Gespreksverslag

Project IX: 'VR-bril'

25 oktober 2017
Summa Engineering
IPO-afdeling
Het Eeuwsel 2
Eindhoven

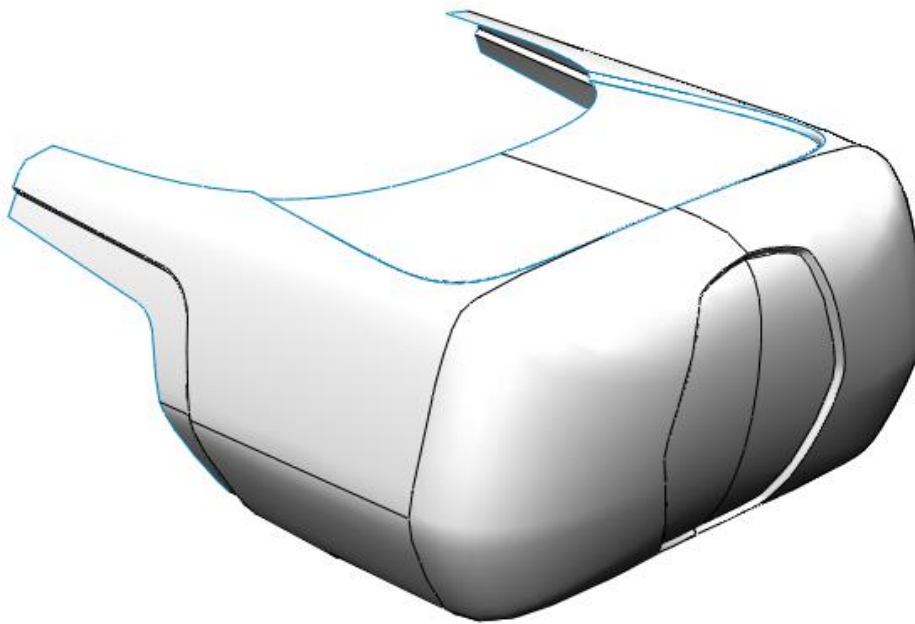
Jan-Willem vertelde me dat het voorste gedeelte van het surface-model niet controleerbaar genoeg is en dat ik die anders moest opbouwen. Hierdoor zou ik achteraf meer kunnen aanpassen. Hij legde mij aan de hand van een schets uit hoe ik dat het beste zou kunnen doen.

De korte versie is: door van het voorste gedeelte een gebold vlak te maken en die te verbinden doormiddel van een boundry-surface te verbinden. Deze boundry-surface zijn vorm kan ik dan boller/scherper maken.
